工程指示 / 要求簡箋(E.I.)

工程指示編號：EI / 5635 / 23

工程名稱：將軍澳日出康城 11

工程項目：幕牆 收口鋁板 大貨 深銅色 AQ-14,15,19,20,37

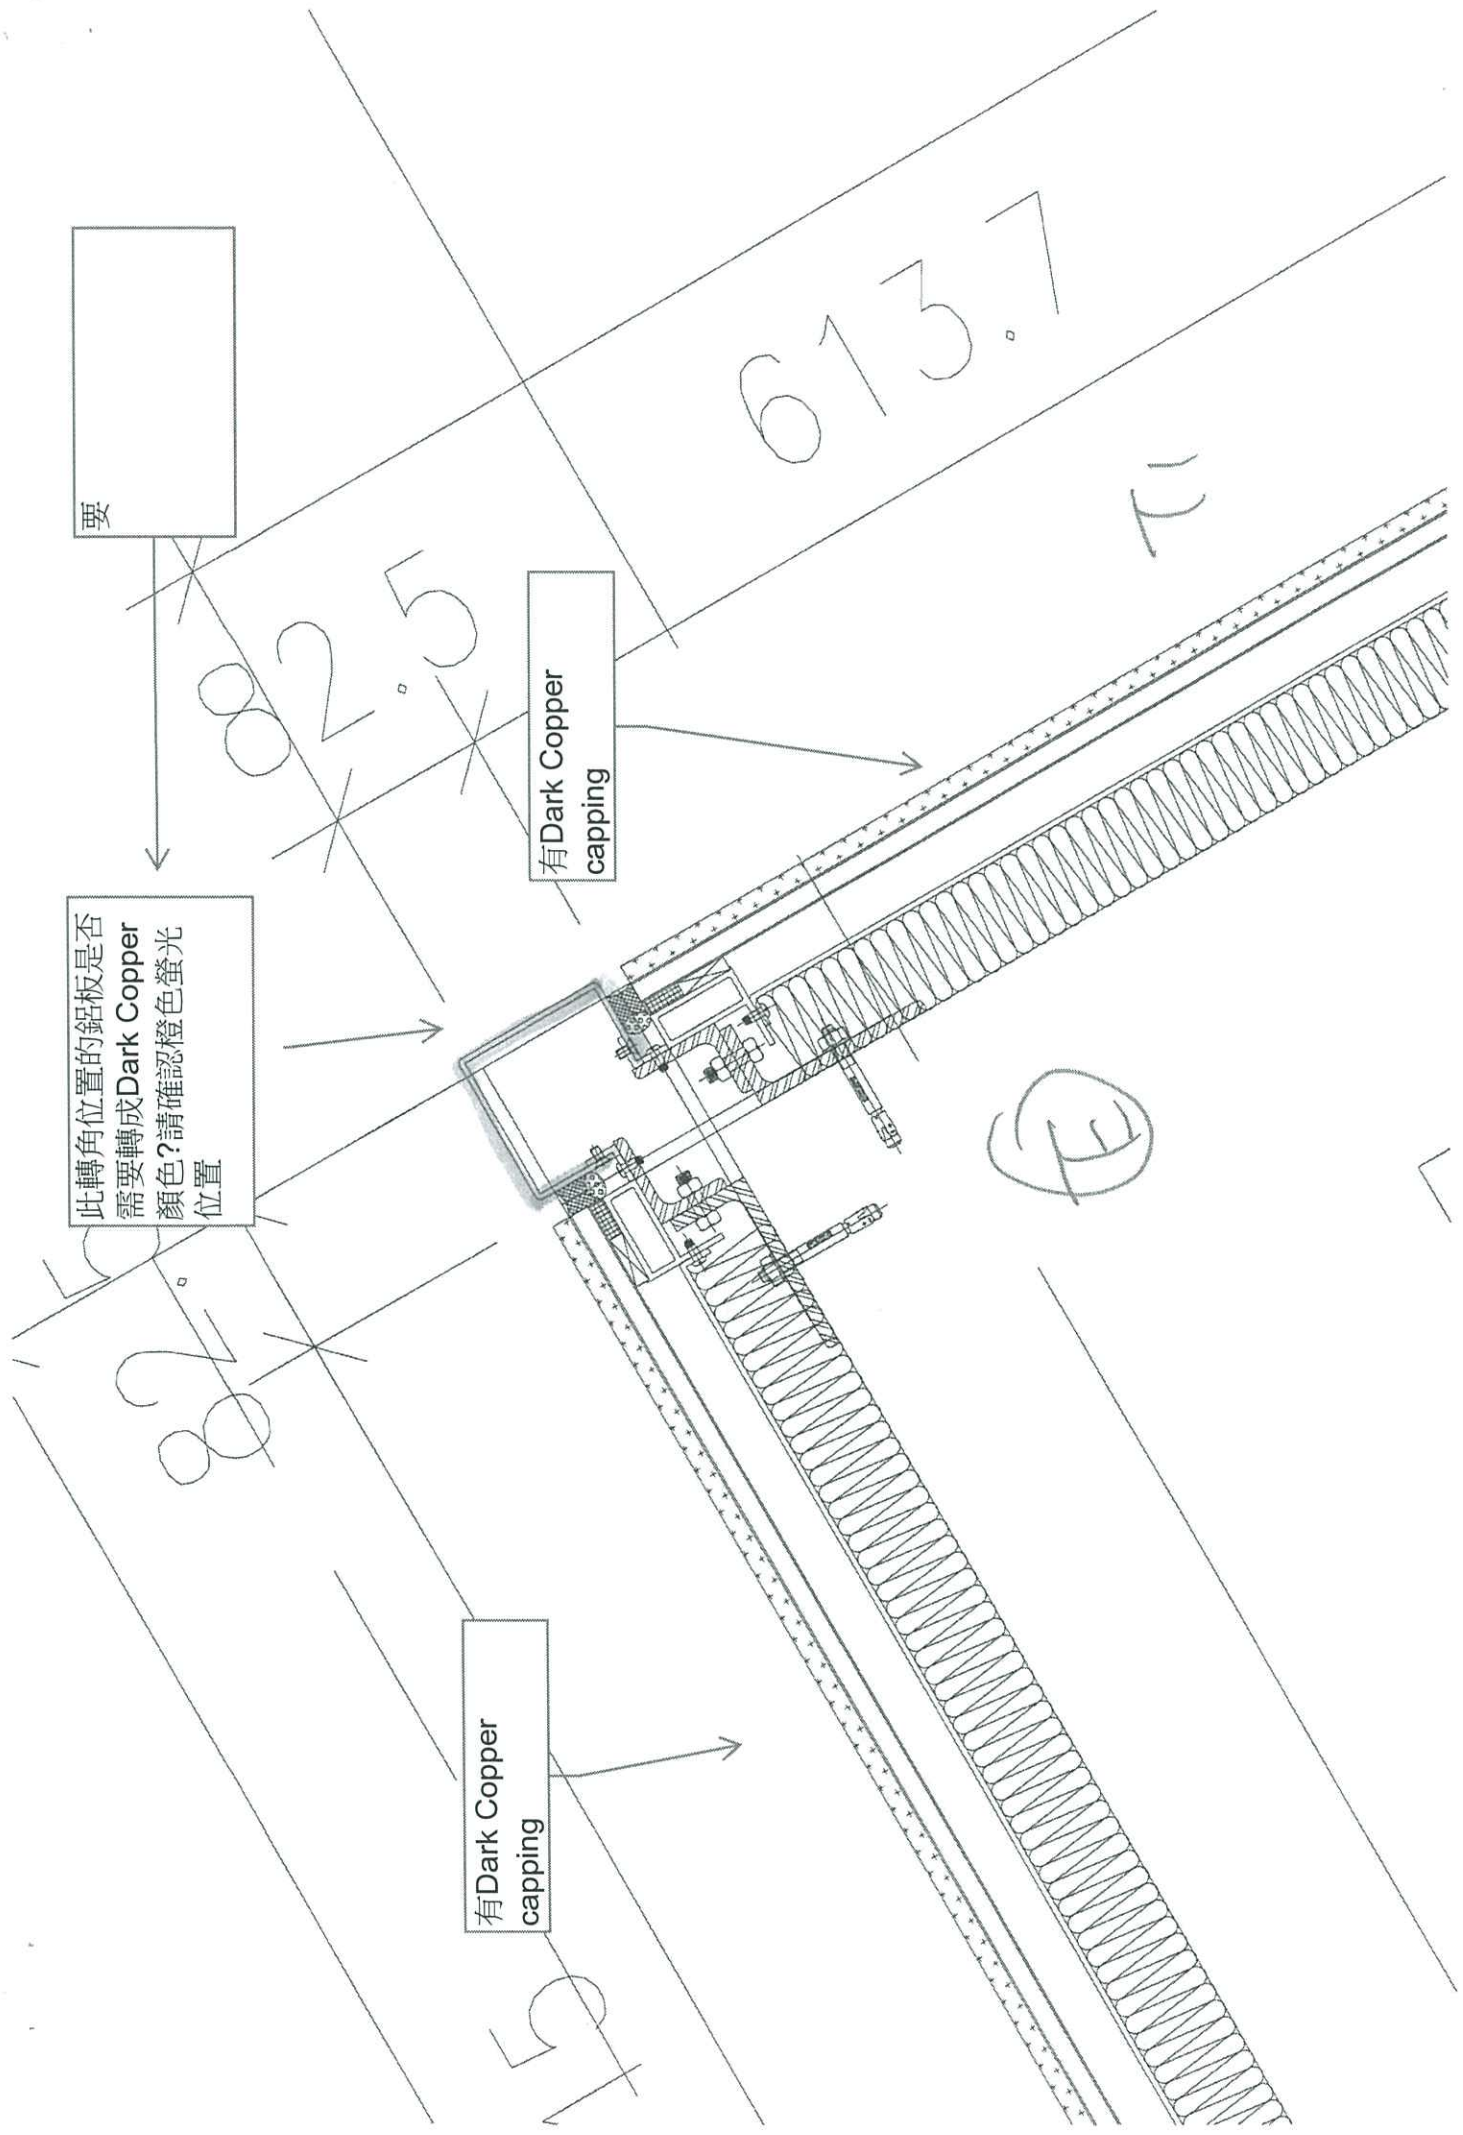
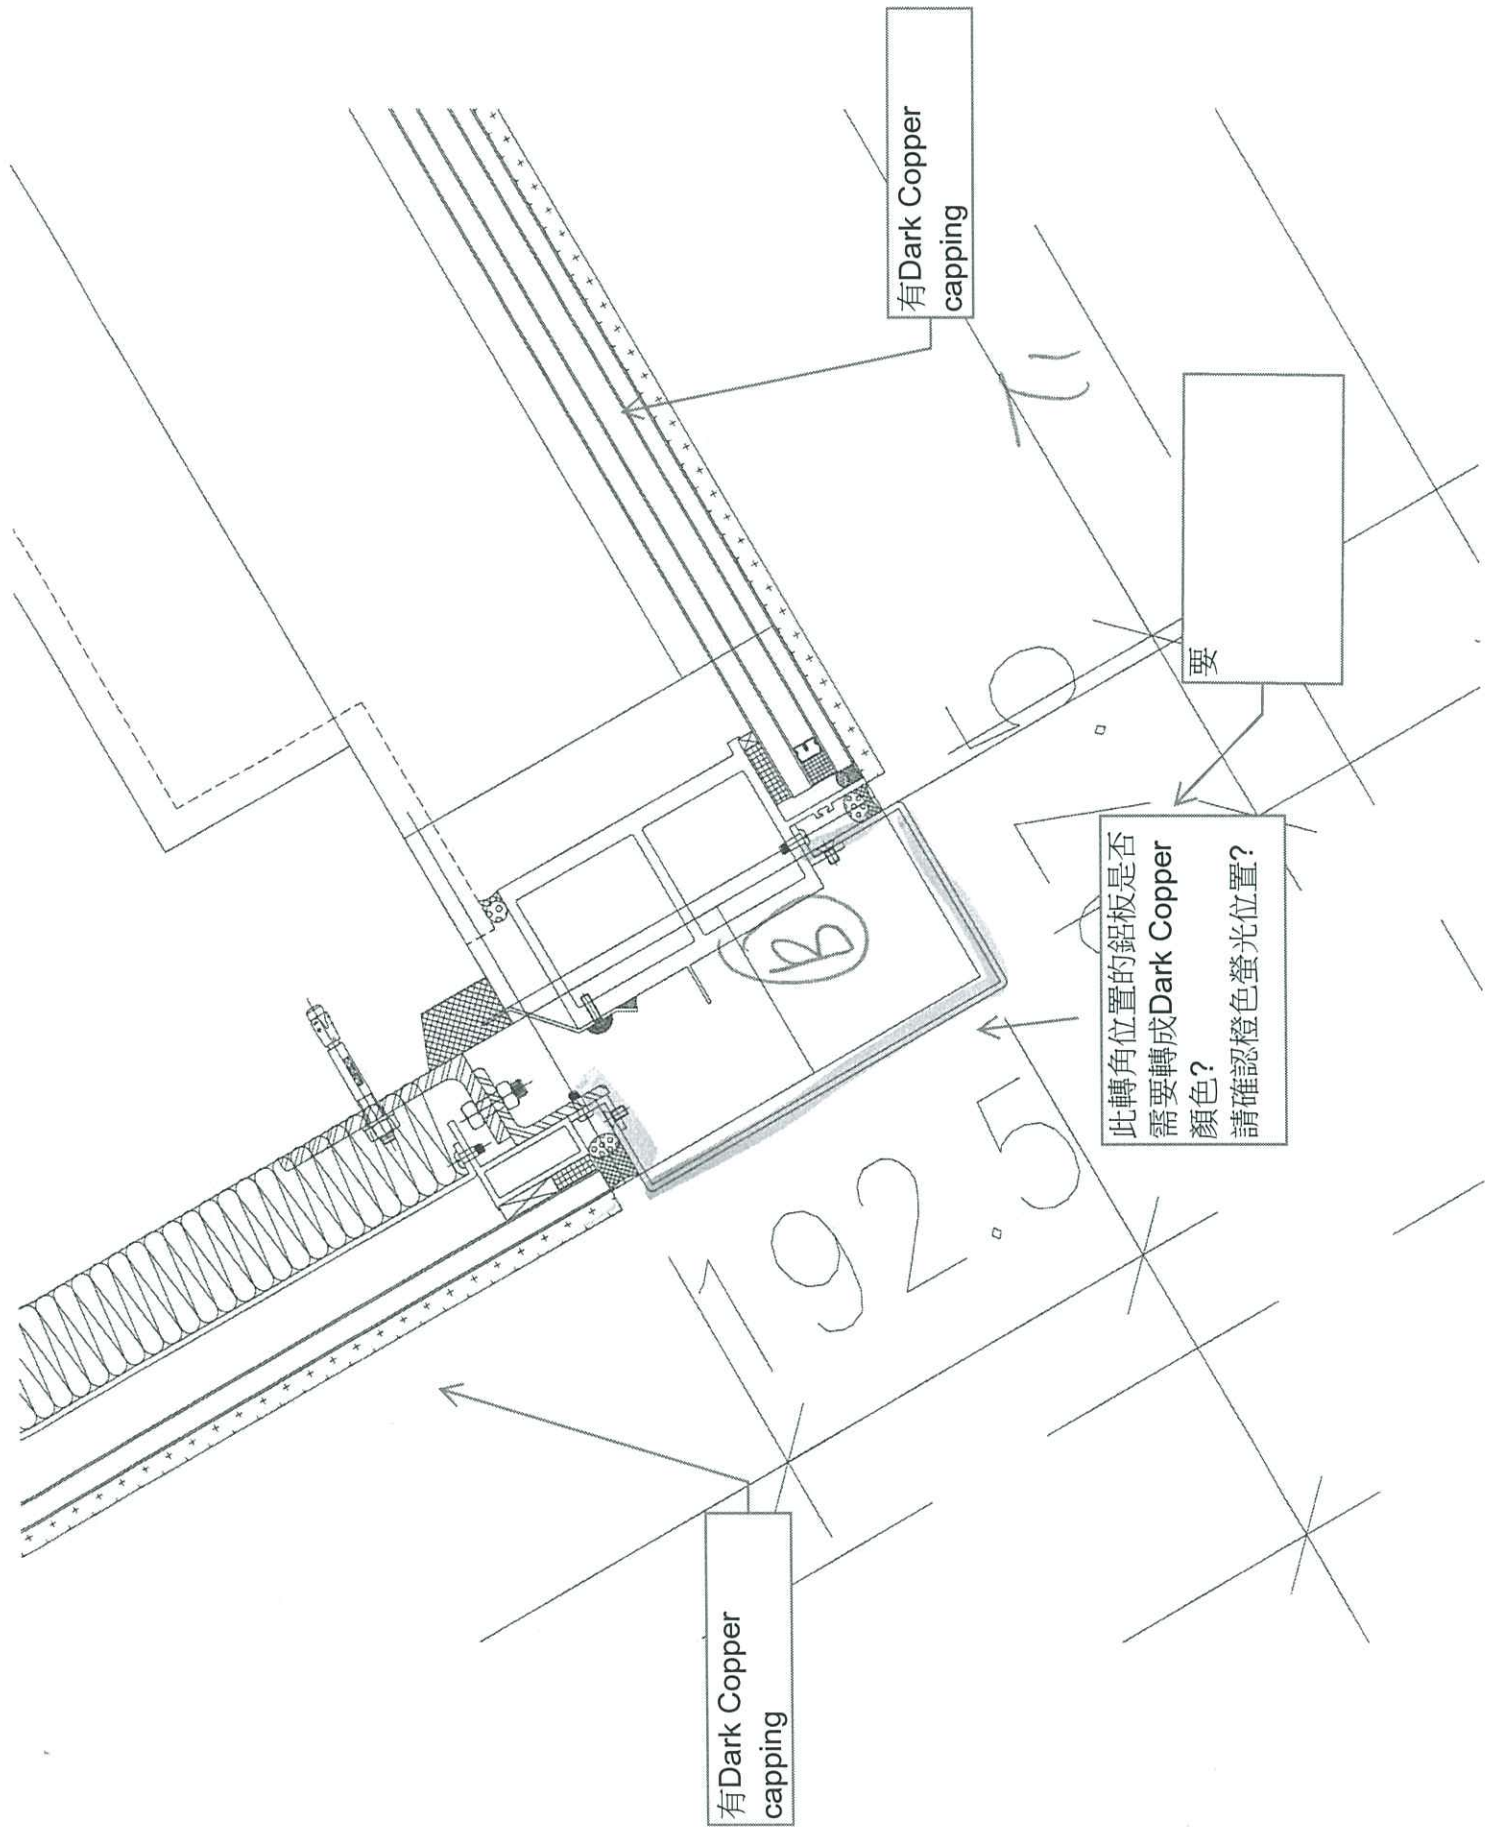
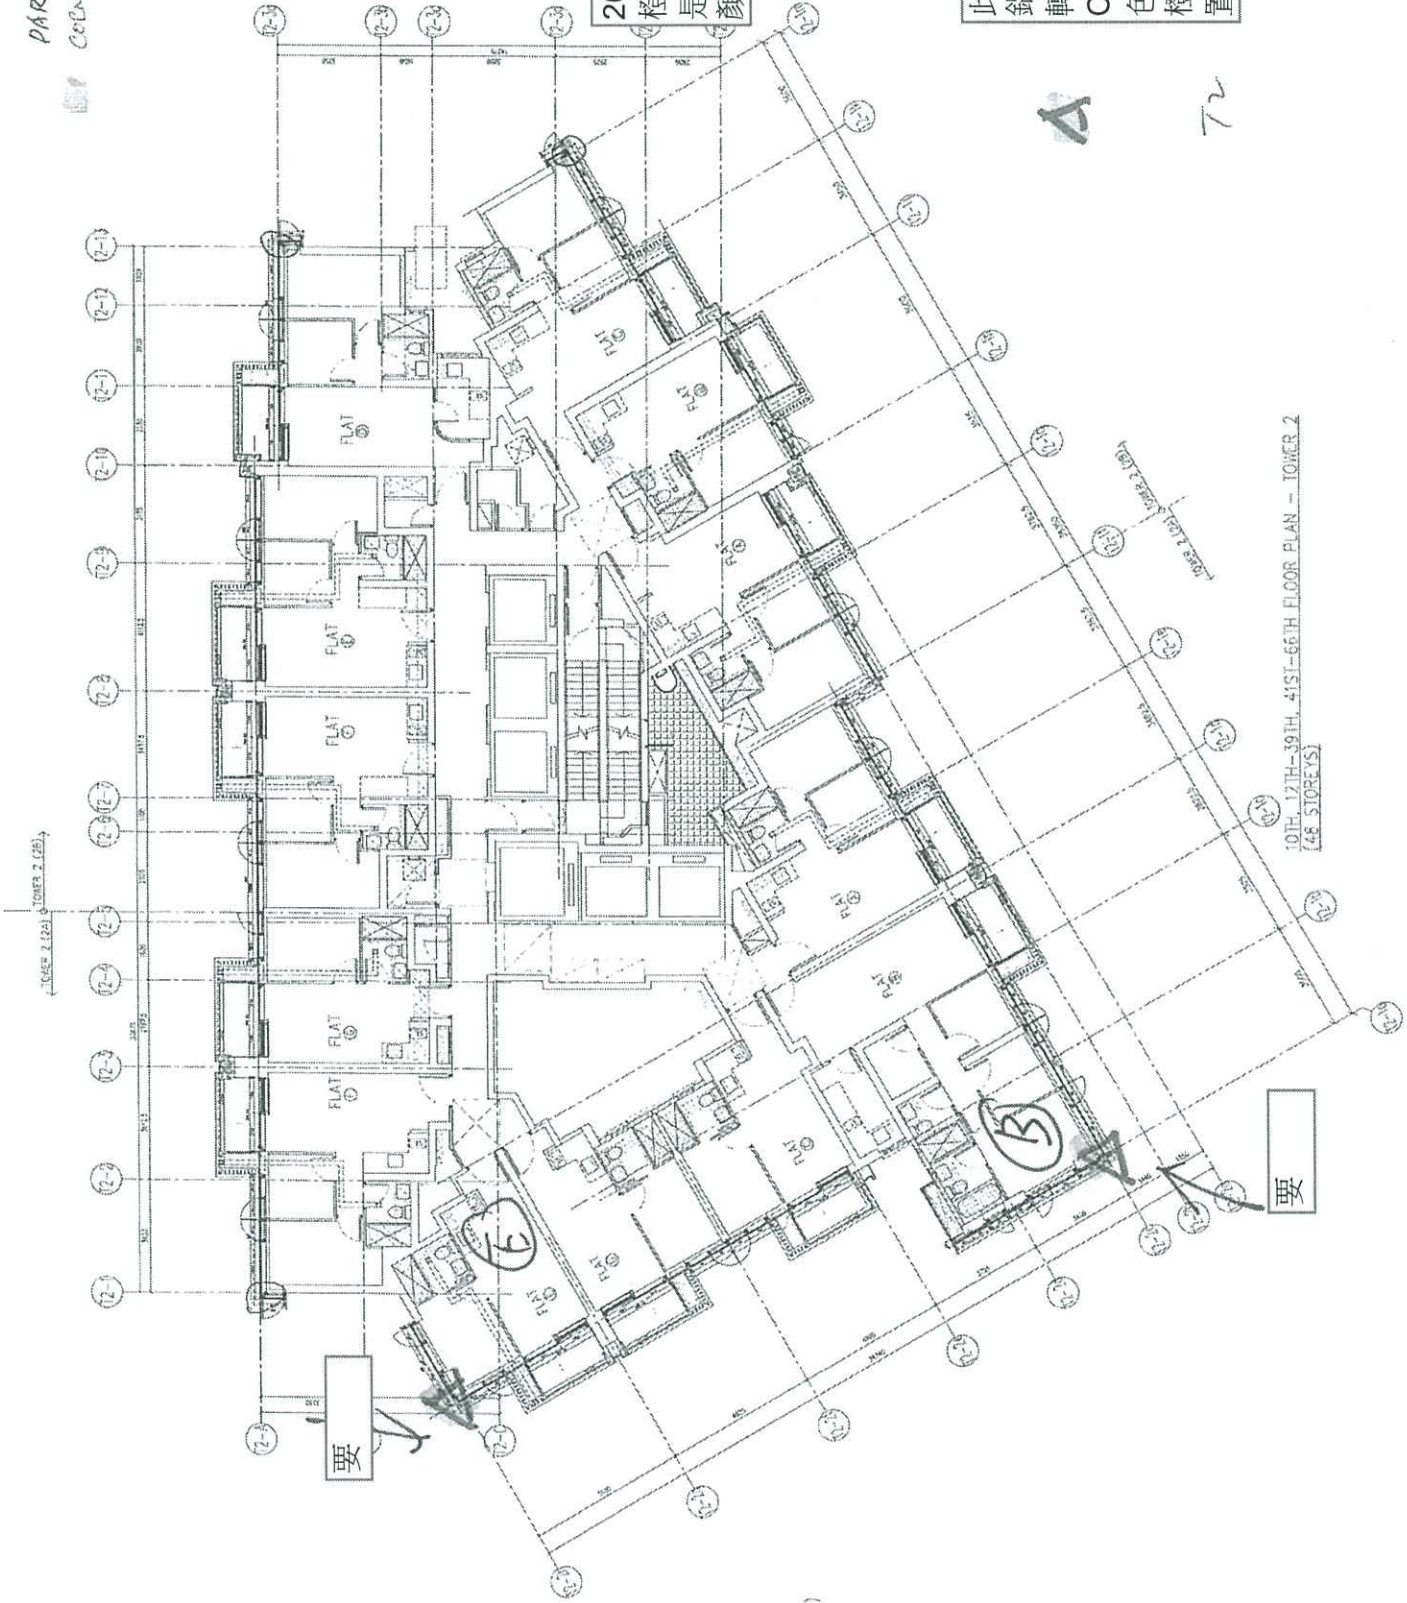
此轉角位置的鋁板是否
需要轉成Dark Copper
顏色?請確認橙色螢光
位置

此轉角位置的鋁板是否
需要轉成Dark Copper
顏色?
請確認橙色螢光位置?

此轉角位置的
鋁板是否需要
轉成Dark
Copper 顏
色。請確認
橙色螢光位
置?

要

2023.06.21 RFI 確認
橙色螢光位置的鋁板
是轉成Dark Copper
顏色。
